CAAC
适 航 指 令

编号: CAD2006-Y005-01

一. 标题: 主起落架带管子接头的检查和更换

附图1

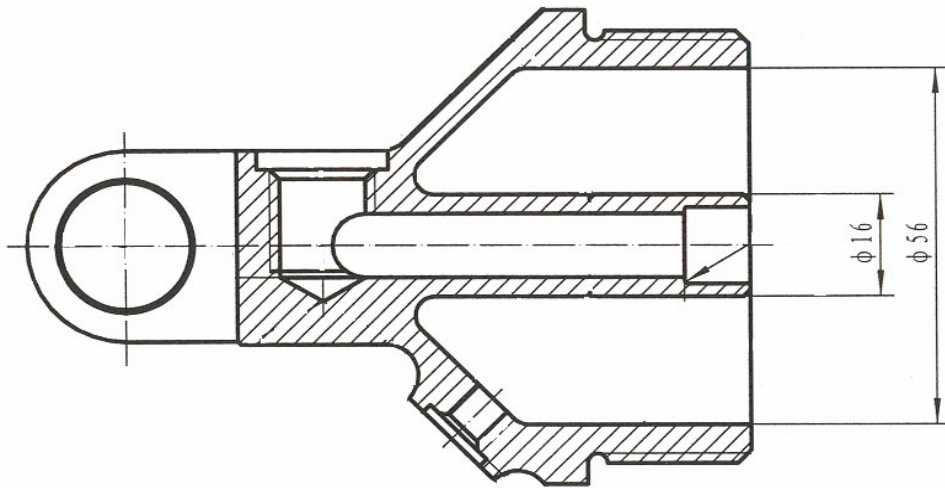
A、确认带管子接头Y5-4101-59自制造出厂以来是否从未自飞机主起落架上拆卸过，如果能够确认带管子接头在飞机制造出厂以来从未自飞机主起落架上拆卸过，自本指令生效后，在下次飞机大修或下次起落架大修之前，以先到为准，按照本指令E段规定拆下两个主起落架带管子接头Y5-4101-59检查以确认叉型接头Y5-4101-56符合图纸（Y5-4101-56第2版）中 $\Phi 56\text{mm}$ 和 $\Phi 16\text{mm}$ 尺寸（见附图1）的要求，而不是图纸Y5-4101-56第1版中的 $\Phi 58\text{mm}$ 和 $\Phi 14\text{mm}$ 。根据检查结果，执行本指令A（1）段或A（2）段所规定的适用内容。

（1）如果叉型接头Y5-4101-56不符合要求，报废该带管子接头Y5-4101-59。用新的符合图纸要求的且具有批准放行证书/适航批准标签AAC-038的带管子接头Y5-4101-59（第1版）更换，并在装配过程中按照本指令F段重新安装此带管子接头。

（2）如果叉型接头Y5-4101-56符合要求，该叉型接头在完成经批准的检查和/或大修要求后，在装配过程中按照本指令F段重新安装此带管子接头。
